Communauté d'Agglomération de La Rochelle :  
participation du public à l'étude d'impact pour  
l'îlot Joffre de La Rochelle

Du 08 Août 2019 au 06 Septembre 2019

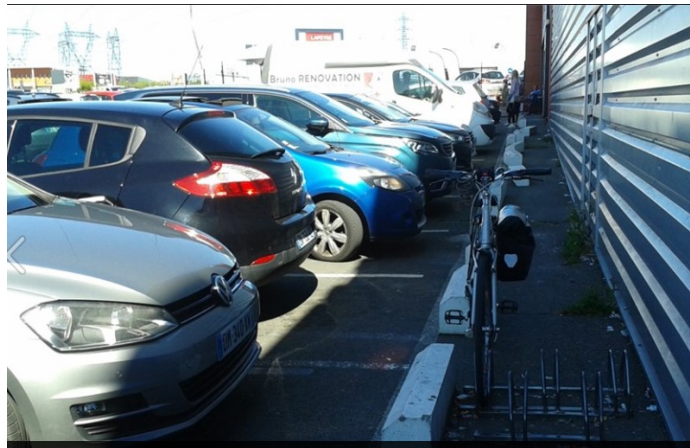
Préalable : **Quel support pour attacher les vélos**

Un petit dessin ci-dessous vous explique l'intérêt de l'arceau en U inversé.

OPTER POUR LES ARCEAUX ET BANNIR ABSOLUMENT LES PINCES-ROUES.

Il faut rajouter un autre avantage de l'arceau en U inversé : éviter de se pencher pour fixer les antivol (risque de blessures avec les freins de guidon et situation inconfortable notamment pour les seniors.

Aussi, Vive le vélo suggère d'écrire la phrase :  
Les points d'ancrage en U inversé seront **fortement** privilégiés .....

Cas des vélo-cargo : VLV insiste aussi pour qu'on prévoit au moins 1 emplacement adapté avec arceau pour vélo-cargo : au moins deux mètres de long.
